RELATIVE AU PROJET D'AMENAGEMENT DE L'ECHANGEUR DE LA MANUFACTURE DE SEVRES AU BENEFICE DU CONSEIL DEPARTEMENTAL DES HAUTS DE SEINE

DOCUMENT 1 : RAPPORT DU COMMISSAIRE ENQUETEUR

Enquête Publique du 11 septembre 2023 au 11 octobre 2023
Commissaire Enquêteur : Adrian BOROS

Figure 1 : Principe du profil du CEREMA que le Département souhaite déployer sur l'aménagement

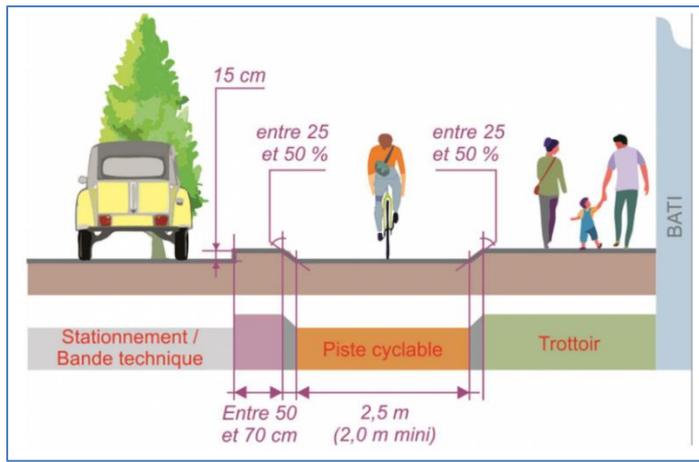
1.2 La mixité piétons/vélos. Elle est rejetée de façon plus ou moins catégorique par l'ensemble des avis exprimés. Les arguments avancés sont la densité de circulation et les risques inhérents à ce « mélange ». Le point le plus sensible et le plus souvent cité est celui au droit de la Manufacture. Cet avis est exprimé tantôt très gentiment : « *ce serait bien de séparer les voies cyclables des voies piétonnes* » (Sandrine, obs. 40), ou « *la cohabitation vélo et piétons sur un même espace va créer des conflits d'usage* » (BB, obs. 45), ou « *la zone partagée piétons/cyclistes devant la manufacture m'interpelle un peu* » (M. Lecorbeiller, obs. 14), et tantôt plus fermement : « *...ceux qui couperont le ruban en 2030 regarderont-ils vraiment ces pistes sur trottoir et ces « espaces partagés piétons/vélo » avec fierté ?* » (FM, obs. 32), une des explications à ces refus étant fournie par M. Magneron : « *La cohabitation est envisageable dans le cadre de ballades familiales mais incompatible de l'utilisation du vélo comme moyen de transport principal, comme il est en train de se développer* » (obs. 33). Des modifications du projet dans le sens exprimé sont-elles possibles ?

Réponse CD 92 : Comme indiqué ci-dessus s'agissant du pont de Sèvres, le Département ne privilégie pas la mixité piétons-cycles, et en l'espèce spécialise donc les trottoirs afin de l'éviter. De façon plus générale, le Département entend se conformer aux recommandations du Céréma, établissement public relevant du ministère de la Transition écologique et de la Cohésion des territoires, qui accompagne l'État et les collectivités territoriales pour l'élaboration, le déploiement et l'évaluation de politiques publiques d'aménagement et de transport, pour la conception de ses aménagements, et notamment de ses aménagements cyclables. Ainsi, pour limiter les conflits d'usage, le Département se propose de décliner, en l'adaptant à la configuration des lieux, le profil préconisé par Céréma :

Au-delà d'une coloration différente des aménagements, l'insertion de la piste cyclable dans un léger décaissement de 4-5 cm par rapport au cheminement piéton favorisera la perception de cette dernière, notamment pour les personnes ayant une déficience visuelle. La mise en place de bordures chanfreinées permettra en outre de limiter le risque de chute de chacun. La voie cyclable sera ainsi de façon générale nettement séparée de la voie piétonne, et il ne s'agit donc ni de « piste sur trottoir », ni « d'espace partagé » comme ont pu le craindre certains contributeurs.

Figure 3 : Détail de la branche de sortie du carrefour, équipée de feux tricolores.

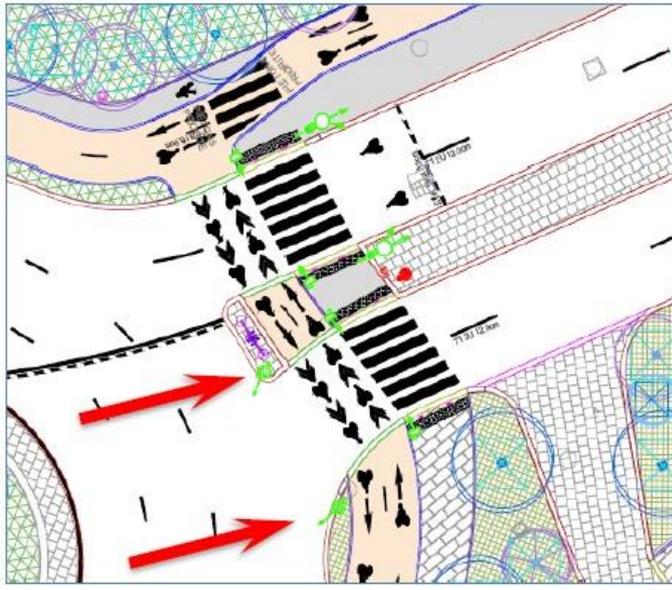
1.3 La sortie des ronds-points. La solution présentée dans le cadre du projet ne semble pas obtenir l'adhésion des usagers du vélo : « ...il est impératif de retravailler les sorties de ronds-points afin d'en sécuriser la sortie... » (Mme Sommacal pour « la Ville à vélo Chaville-Sèvres », obs. 16 RP7) Plusieurs propositions sont inscrites dans les contributions enregistrées. « L'idéal serait de mettre une zone tampon pouvant accueillir une voiture entre le passage piéton et la piste et entre la piste et le giratoire ... » (M. Lecorbeiller, obs. 14) ou « ...pour les carrefours à feux, dédié une phase de feux à la circulation exclusive de vélos » (SP, obs.15) et enfin : « ... il y aura donc des véhicules sortant du rond-point pendant que les cyclistes et les piétons traversent au vert, cette coexistence de ces deux flux est accidentogène dès lors qu'il y a plus d'une voie auto à traverser pour les vélos et piétons (accidents par masquage)... » (IdF Collectif vélo, obs. 18). Plusieurs solutions sont proposées par cette même contribution du Collectif vélo IdF. Peut-on améliorer et mieux sécuriser le dispositif de sortie des ronds-points ?

Réponse CD 92 : Ce détail était peu visible sur le dessin, mais le projet prévoit bien des feux tricolores en sortie des ronds-points, qui permettront de sécuriser les traversées piétonnes et cyclistes.

Il faut toutefois remarquer que la configuration de ces carrefours est parfaitement usuelle et comprise par les automobilistes. Les demandes exprimées par ces contributions portent donc a priori davantage sur les incivilités (refus de priorité des automobilistes) et présupposent à l'inverse des comportements parfaitement vertueux des cyclistes qui veulent s'engager dans les traversées.

Figure 5 - Seule traversée disposant d'un îlot refuge inférieur à 2 m de largeur et dont la traversée se fait en deux temps

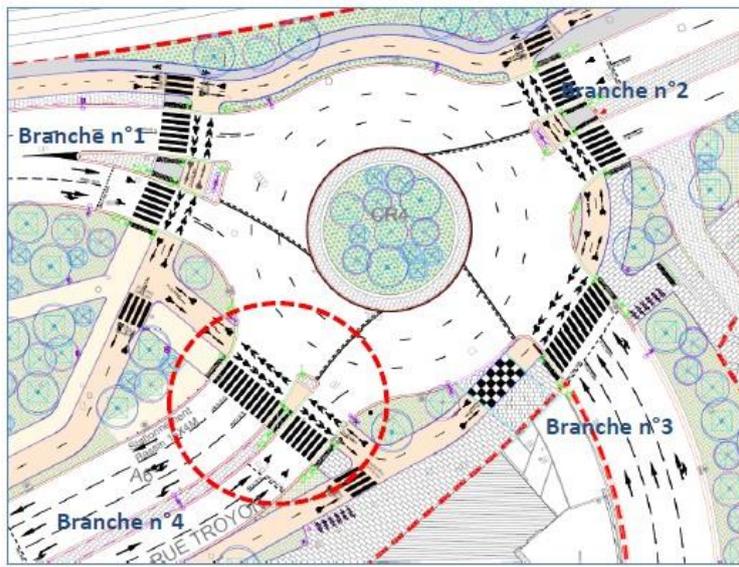
- Espaces de stockage en traversée de voie : une explication très claire est fournie par « IdF Collectif vélo ». Quand la traversée est prévue en 2 temps, il faut prévoir un stockage suffisant pour les vélos et les piétons. Cela leur paraît insuffisant au vu des plans présentés, autant en ce qui concerne leur largeur que leur profondeur.

Quelles réponses peuvent être apportées à toutes ces questions par la maîtrise d'œuvre de ce projet ?

Réponse CD 92 Nous donnons suite aux demandes relatives aux bordures en travers (la continuité piétonne et cycliste sera assurée sans obstacle), à la dimension minimale des bordures chanfreinées, et aux rayons de giration. S'agissant des traversées en deux temps, la situation ne se rencontre en réalité qu'au droit de la branche n° 4 du giratoire CR 4 (cf. illustration ci-dessous, en rouge). L'élargissement du refuge dans le sens de la traversée étant contraint par la faible longueur de stockage des véhicules (impact sur le fonctionnement des carrefours), ce sont dans ce cas plutôt des possibilités d'élargissement dans le sens de l'axe de la chaussée qui vont être examinées, sans exclure cependant d'autres pistes (création d'une baïonnette ou ajustement de l'entrée/sortie du giratoire), et sans pouvoir à ce stade toutefois assurer que cela sera réalisable in fine.

Commentaire commissaire enquêteur : Je note la prise en compte de la grande majorité des points signalés et l'attention que portera la maîtrise d'ouvrage pour analyser la faisabilité des autres observations soulevées.

Figure 6 – Évaluation capacitaire du carrefour (situation FDL 2035 à gauche, situation PROJET 2035 à droite)

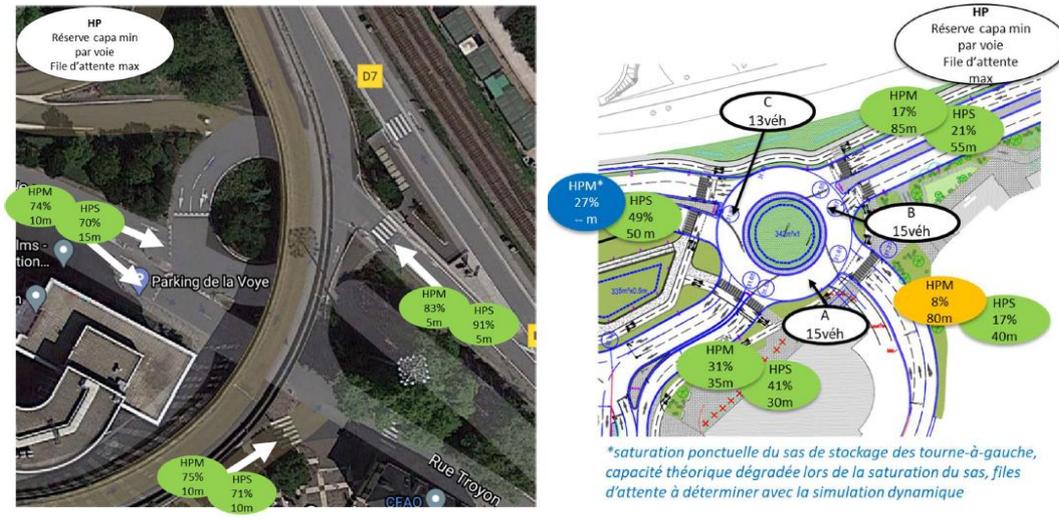
Un autre point qui ne me semble pas avoir été suffisamment évoqué, c'est celui de l'arrivée des différents flux de voitures sur le carrefour à feux CR4, dont notamment celui de la bretelle RN 118 et de la RD 7. Compte tenu du nombre d'entrées/sorties de ce carrefour, quel serait le temps affecté à chaque phase ? En fonction de ces temps de phase, a-t-on estimé le stockage voitures en amont de ce feu et les effets « accordéon » qu'il va créer ? Aux heures de pointes du matin et du soir, est-on certains de ne pas provoquer une saturation du rond-point ?

Réponse CD 92 : Il est à noter au préalable que l'ensemble de l'échangeur sera géré à distance par le système SITER (système intelligent de transport et d'exploitation de la route) du Département, ce qui n'est pas le cas aujourd'hui, ce qui permettra d'optimiser la gestion des flux, voire de « reprendre la main » à distance en temps réel sur le fonctionnement des feux en cas de situation dégradée. Le Département a étudié le fonctionnement de l'aménagement projeté à l'horizon 2035. Il y aura 3 phases de fonctionnement. Les temps de vert affectés à la bretelle de sortie de la RN118 sont variables en lien avec la présence d'un détecteur (géré à distance par SITER). Cela permet d'assurer en toutes circonstances l'évacuation de la bretelle et de limiter les effets de bords avec les mouvements filants circulant de la RN118 vers le Pont de Sèvres. Selon l'étude de trafic statique, au droit du carrefour 4, la RD7 Sud pourrait présenter des difficultés ponctuelles de fonctionnement automobile uniquement à l'heure de pointe du matin.

Figure 12 : Extrait de cartographie Google Maps

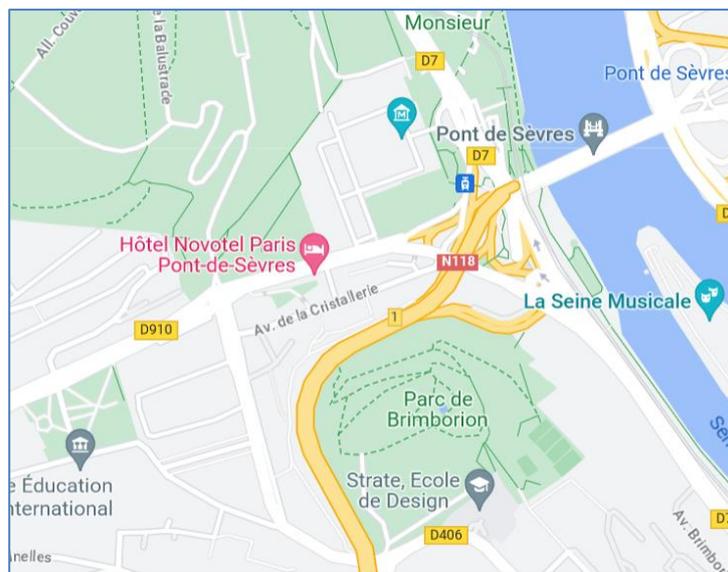
En ce qui concerne les eaux pluviales, le dossier d'enquête indique (Pièce E4, page 9), que dans le cadre du projet, 41,6% de la surface du projet sera gérée par infiltration des eaux pluviales et le reste sera rejeté au réseau unitaire. Il n'est pas indiqué en revanche si ces chiffres représentent une amélioration ou une détérioration de la situation actuelle. Est-on en mesure de fournir cette information, sans laquelle les chiffres fournis ne présentent pas beaucoup d'intérêt ?

Réponse CD 92 : Il est à noter que l'échangeur actuel est loin de constituer un modèle de corridor écologique, au regard de l'intensité du trafic automobile qui le traverse et de son caractère quasi-exclusivement minéral. Le projet porte en lui-même de fortes ambitions de désimperméabilisation et de renaturation des sols, qui amélioreront la situation, et qui seront de nature à favoriser l'accueil de la flore et de la petite faune, voire idéalement à y recréer des habitats, en particulier pour l'avifaune. Cela étant dit, au-delà des positions de principe, il est difficile de penser raisonnablement que ce croisement de deux routes départementales importantes et d'une route nationale très circulée, même réaménagé, pourra réellement constituer un véritable corridor écologique entre le parc Brimborion et le parc de St-Cloud. Il suffit pour cela d'observer une carte pour constater que la RN 118 constitue une barrière très défavorable à la faune terrestre et ce, d'autant moins que le bas du parc de St-Cloud est très fréquenté par le public.

A contrario, le bureau d'étude CERE considère même que développer des liens entre l'emprise projet et les corridors écologiques aux alentours de l'échangeur dans des zones où l'habitat n'est pas favorable pourrait conduire à aggraver la mortalité des espèces considérées en raison du trafic routier très élevé. Il est donc probable qu'un nouveau corridor écologique, s'il se met en place, concernera plutôt l'avifaune et plutôt avec l'île de Monsieur.

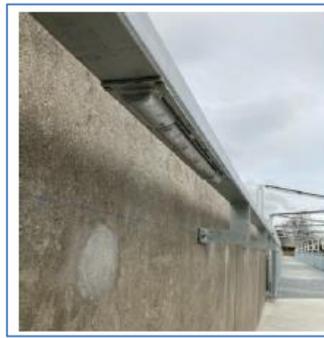
Parmi les questions posées hors des thèmes ci-dessus : « *il manque un descriptif des éclairages une fois l'aménagement terminé* » (M. Blanchard, obs. 34 RD), et « *le dossier ne comporte pas le diagnostic archéologique préventif devant la manufacture de Sèvres, alors qu'il était annoncé* » (Mme Deak-Mikol, obs. 49 RD). Quelles réponses peuvent être apportés à ces observations ?

Réponse CD 92 S'agissant du descriptif de l'éclairage : le projet prévoit un mobilier d'éclairage adapté à la fonction des espaces publics du projet.

- L'éclairage routier (RD 7, RD 910) sera assuré par un modèle type Hestia de la société Comatelec, ou similaire.

- L'éclairage des circulations actives (jardins Manufacture, cristallerie) sera assuré par un modèle de candélabres type Shuffle LED de la société Comatelec, validé par les services de l'État en charge de l'Architecture et du Patrimoine, ou similaire.
